## VERSLAG VAN ONDERZOEK: HUISHOUDELIJKE ELEKTRISCHE INSTALLATIE

43.463

Katteputstraat 20/22 1082 Sint-Agatha-  
Berchem België

Appartement 5C

Verdeelbord 1

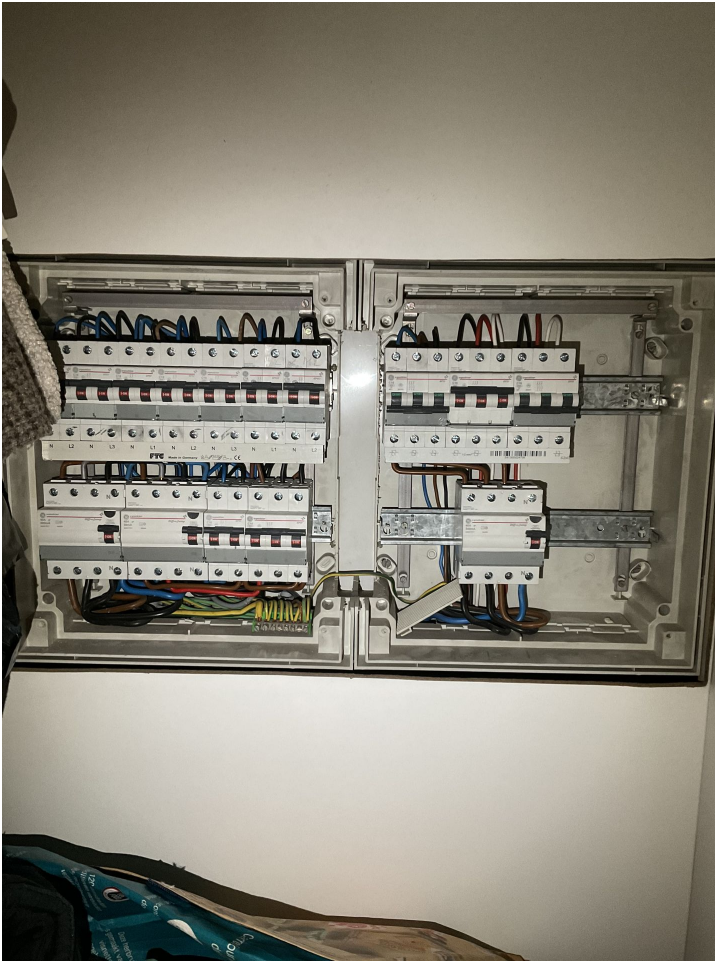
Bewoordingen	Paragraaf
De waarde van spreidingsweerstand van de aarding dient kleiner te zijn dan 30 Ohm.	B1: 4.2.4.3.
Eendraadsschema('s) van de installatie is (zijn) te voorzien.	B1: 3.1.2.; 9.1.1; 9.1.2; B3: 3.1.2.
Situatieschema('s) van de installatie is (zijn) te voorzien.	B1: 9.1.2.

Remplacer le 3e différentiel.
